## COMMUNE DE CHÂROST

## ENQUETE PUBLIQUE

**Relative à l'autorisation d'exploitation d'un parc éolien  
composé de 3 aérogénérateurs sur le territoire de la  
commune de CHÂROST (18)**

## **PROCES-VERBAL DE SYNTHESE DES OBSERVATIONS DU PUBLIC**

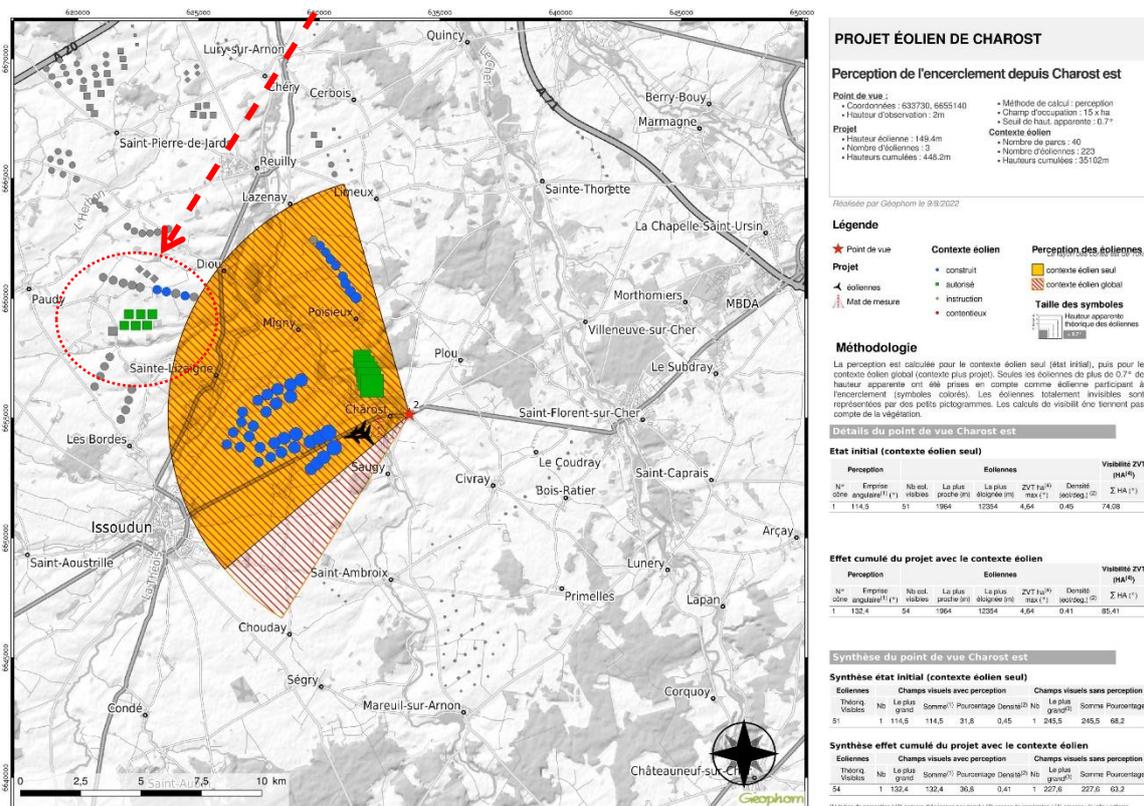
7.1 le projet apportera saturation visuelle et encerclement du village. Le paysage sera fermé du fait de la multitude de parcs éoliens dans un rayon de 10 km. Les seuils d'alerte seront franchis sur les trois indices de référence (indice d'occupation de l'horizon – nombre d'éoliennes à la surface totale dans un rayon de 5 km – indice d'espace et de respiration)

7.2 pour mieux appréhender la saturation il faudrait prendre en compte un rayon de 20 kms et non de 10 autour du parc, ce qui fait que l'on serait en présence de 196 éoliennes autour de CHÂROST

Réponse pour les points 7.1 et 7.2 :

Il n'est donc pas question de distance mais de hauteur visible. Sur les graphiques, les perceptions s'arrêtent arbitrairement à 10 km mais en réalité il y a des éoliennes (celles en couleur sur la carte) visibles au-delà (celles en couleur = visibles, les grises = en dessous du seuil de 0.7° donc non visibles). Si théoriquement 196 éoliennes, il n'y a parfois (comme pour l'exemple ci-dessous) que 54 visibles (en dessous du seuil de 0.7°).

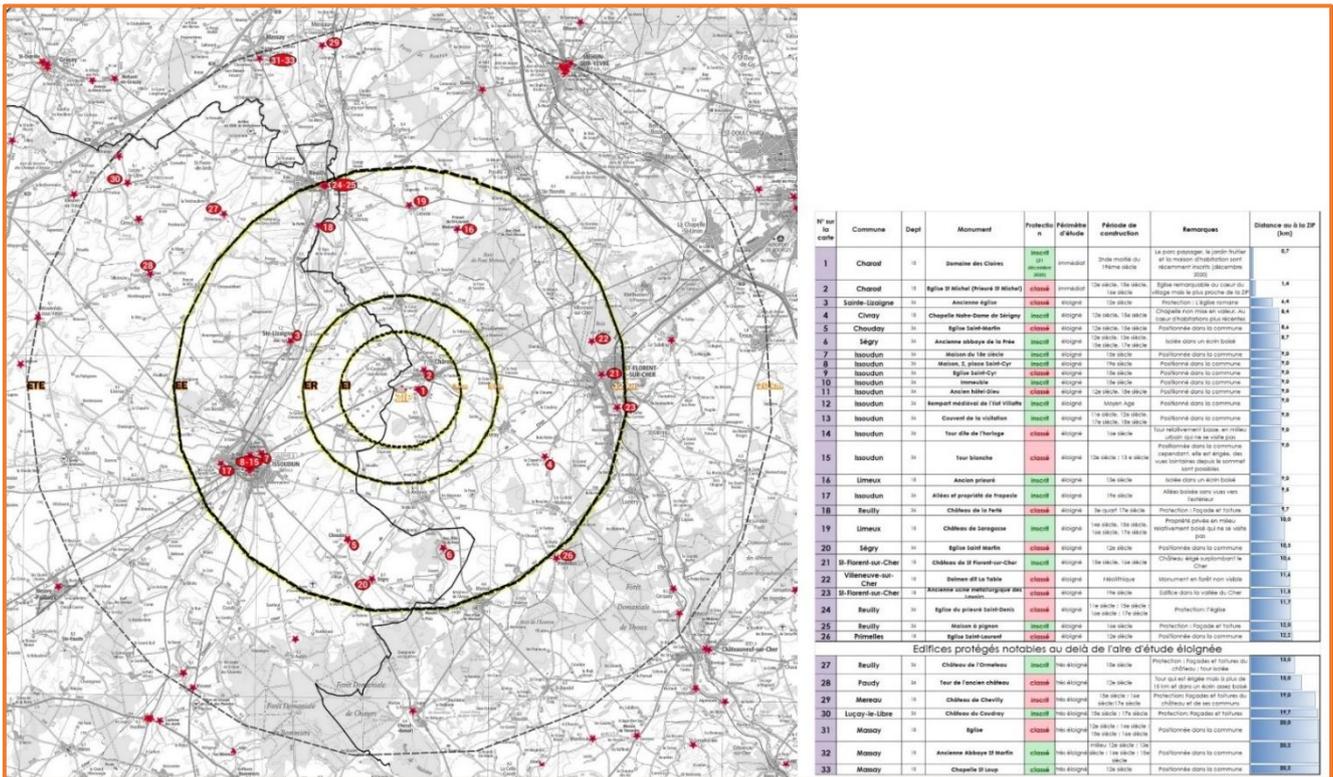
7.7 le paysage sera fortement dégradé et pollué

La notion de paysage dégradé et pollué est très subjective et personnelle. Il n'est donc pas possible d'apporter une réponse factuelle à une telle affirmation.

Carte des monuments historiques sur l'aire d'étude

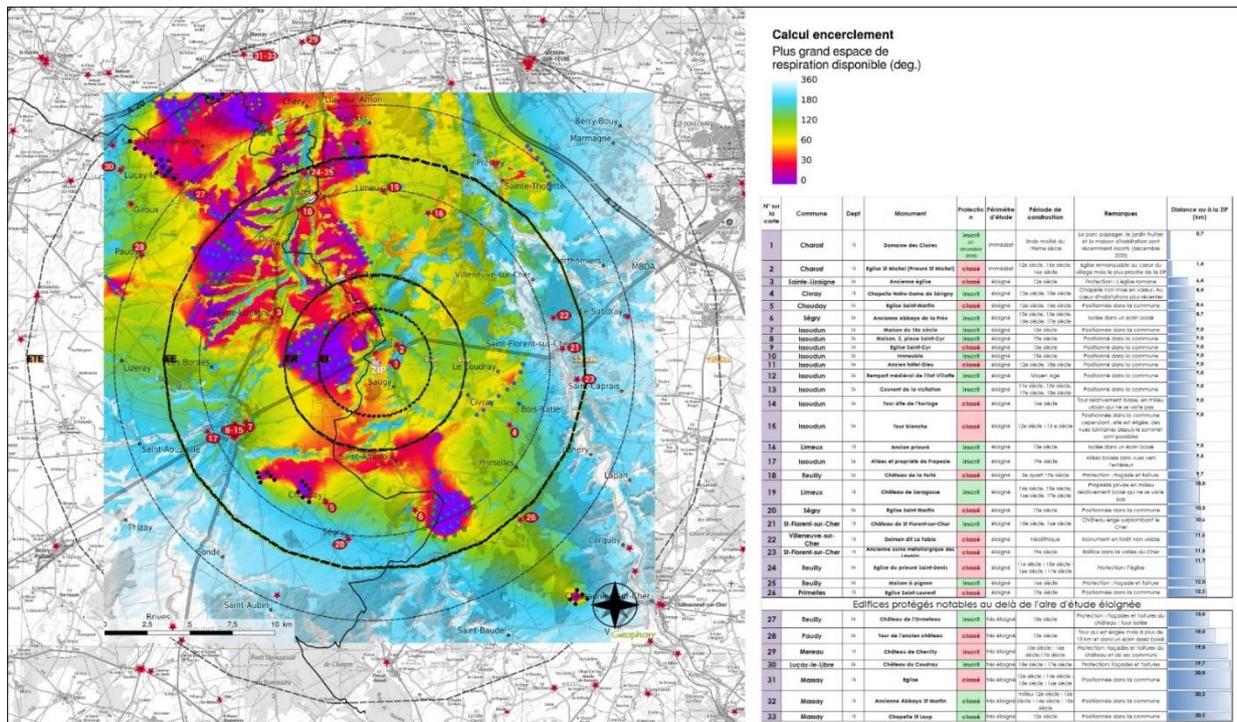
7.8 le promoteur omet les monuments historiques du périmètre rapproché

La carte suivante superpose la carte de saturation et les monuments historiques.

20 photomontages dans l'étude sont pris depuis ou à proximité d'un monument historique.
